“CONEXION DE LA
AUTOPISTA DON ALBERTO
MOTTA CARDOZE CON LA
COMUNIDAD DE EL GIRAL”

Informe de Aclaración

Promotor:
CONCESIONARIA
MADDENCOLÓN S.A.

Consultor:
P4 Services & Consulting S.A.
IRC-005-2016/ Act. DEIA- ARC-034-2020

Anexo 1 Plano de ubicación de las Plantas de tratamiento de agua residual.

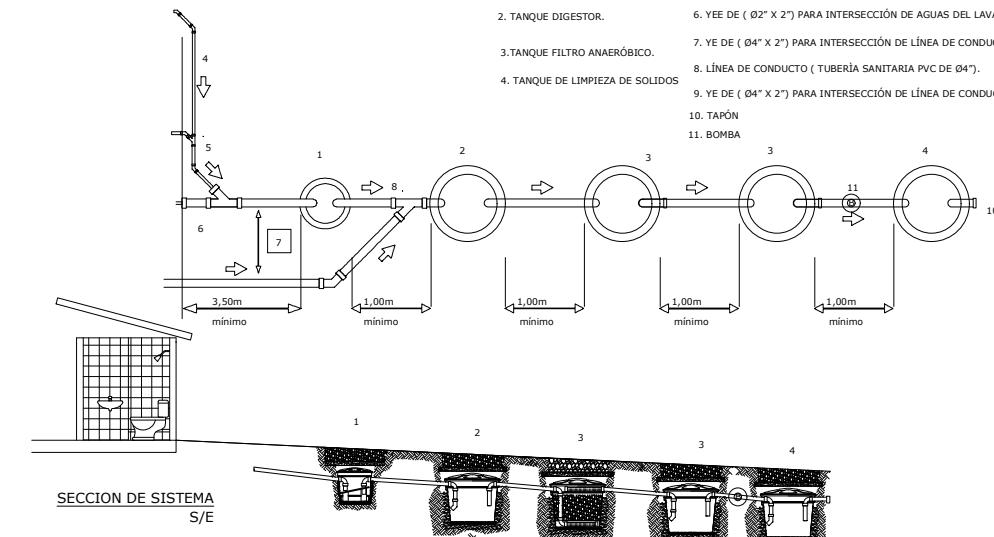
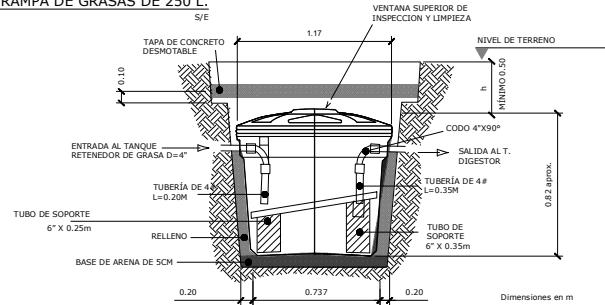
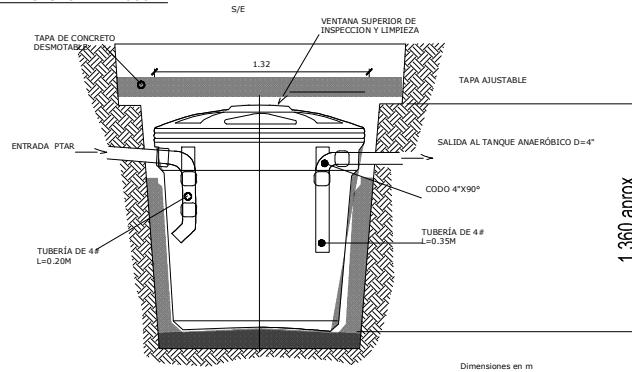
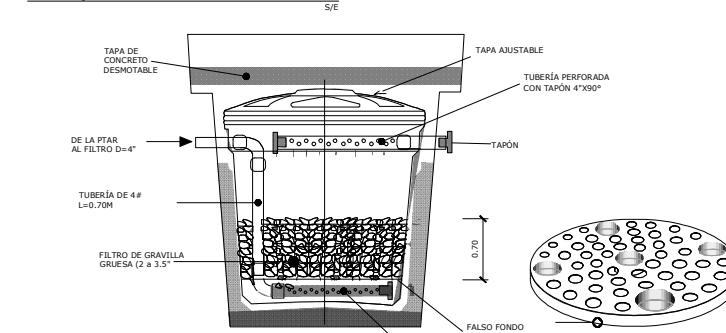
- Pregunta a.** Definir el sistema de tratamiento a implementar..... 26
- Pregunta b.** Coordenadas UTM con su respectivo DATUM del área de la PTAR y distancia de la PTAR al punto de descarga..... 26

Se utilizará una planta de tratamiento de agua residual. Conformado por una trampa de grasas, tanque biodigestor, tanque de filtro anaeróbico y percolación. Tal como se indicó en el EsIA, el efluente será extraído mediante un camión extractor para su transporte y disposición final.

El efluente del sistema de tratamiento no será vertido ni en suelo y mucho menos en alguna fuente hídrica cerca. Como se indicó previamente, el residuo líquido será extraído por una empresa. Ver plano de ubicación de las PTAR en el anexo 1.
